PRIMERGY RX100 S3 / RX100W S3 使用上の注意

平成 18 年 6 月
富士通株式会社

1. 「PRIMERGY RX100 S3 ユーザーズガイド:B7FH-4381-01」についての訂正事項

訂正 5.5.4 高信頼ツールの一括インストール [PowerUpGear]

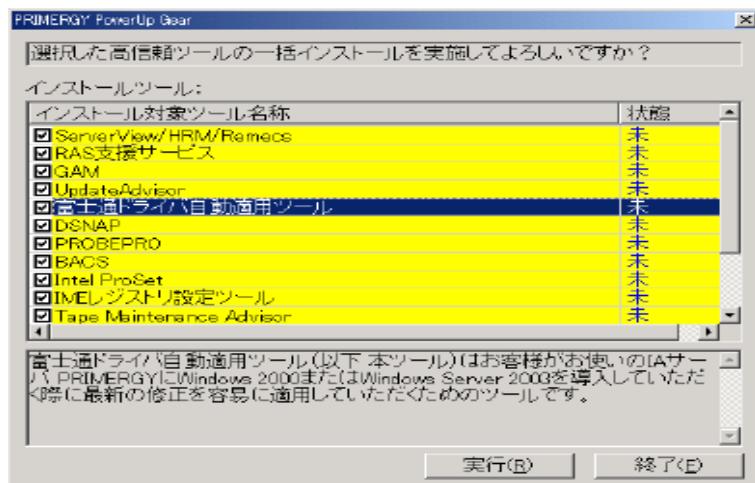
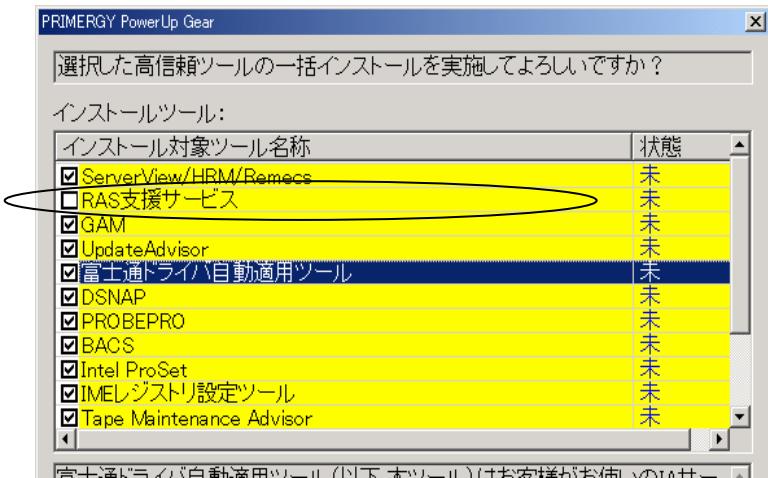
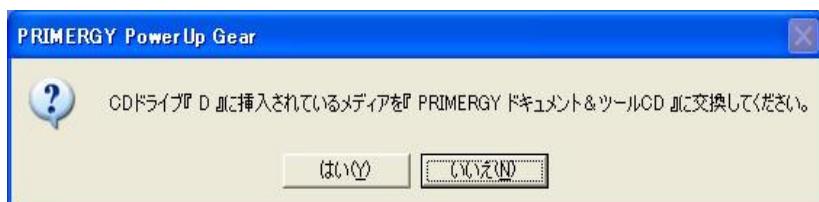
インストール方法 4 (関連ページP185)
誤)

RX100 S3 では PowerUP Gear を使って「RAS 支援サービス」をインストールすることができません。インストールツールの選択画面で必ずチェックを外してください。

RAS 支援サービスをインストールする場合は、「6.2.1 RAS 支援サービスのインストール」を参照の上、手動でインストールを行ってください。

インストールツールの選択画面でチェックをつけたままインストールを開始した場合、「RAS 支援サービス」インストール中に以下のメッセージが表示されます。

必ず、[いいえ] をクリックし、インストールを行わないようにしてください。

訂正 5.5.4 高信頼ツールの一括インストール [PowerUpGear]

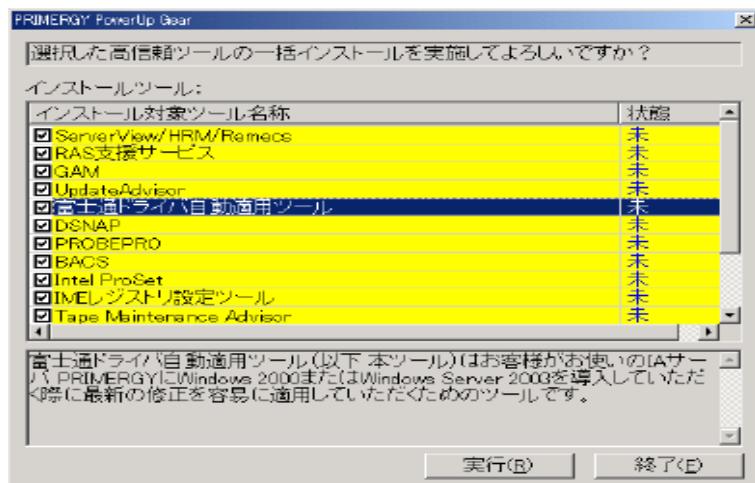
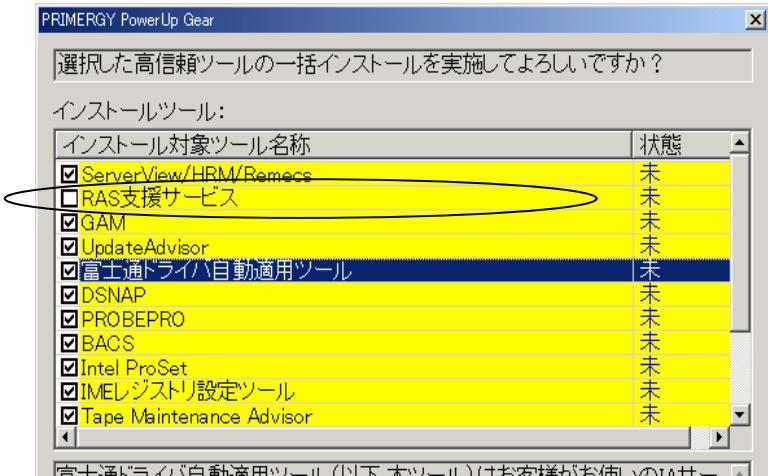
インストール方法 4 (関連ページP183)
誤)

RX100W S3 では PowerUP Gear を使って「RAS 支援サービス」をインストールすることができません。インストールツールの選択画面で必ずチェックを外してください。

RAS 支援サービスをインストールする場合は、「6.2.1 RAS 支援サービスのインストール」を参照の上、手動でインストールを行ってください。

インストールツールの選択画面でチェックをつけたままインストールを開始した場合、「RAS 支援サービス」インストール中に以下のメッセージが表示されます。

必ず、[いいえ] をクリックし、インストールを行わないようにしてください。
